MRAe

**Avis sur le projet de renouvellement d'autorisation et
d'extension d'une carrière de calcaire
sur la commune de Liouc (30)**

N°MRAe : 2023APO145
N°saisine : 2023-12391
Avis émis le 05/12/2023

Figure 2: organisation actuelle de la carrière et description du projet

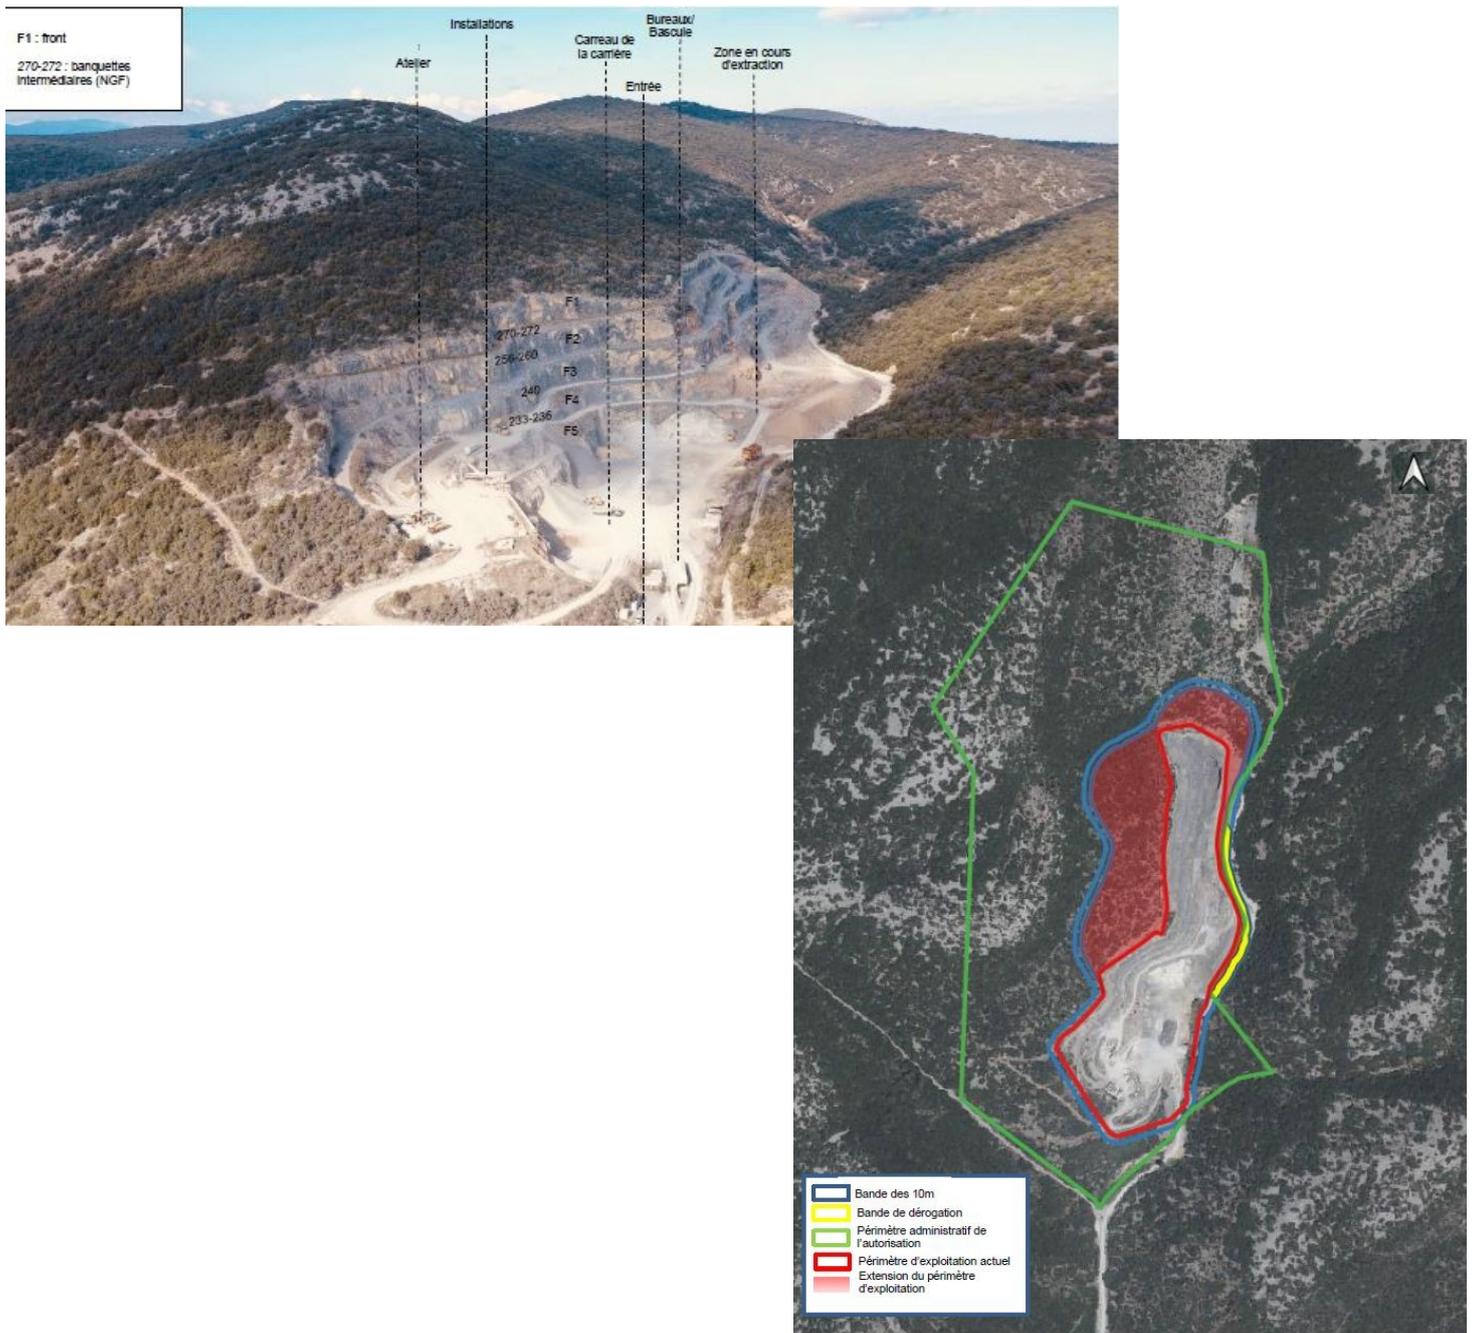
Il est prévu de taluter les fronts supérieurs quasiment entièrement dans le cadre du réaménagement de la carrière. Le mode de revégétalisation des talus doit être clarifié : le texte parle d'ensemencement alors qu'il est question d'une dynamique naturelle dans les schémas.

La MRAe recommande d'évaluer l'effet potentiel du débroussaillage réglementaire sur les perceptions paysagères, de proposer des mesures d'atténuation le cas échéant et de clarifier le mode de revégétalisation des talus.
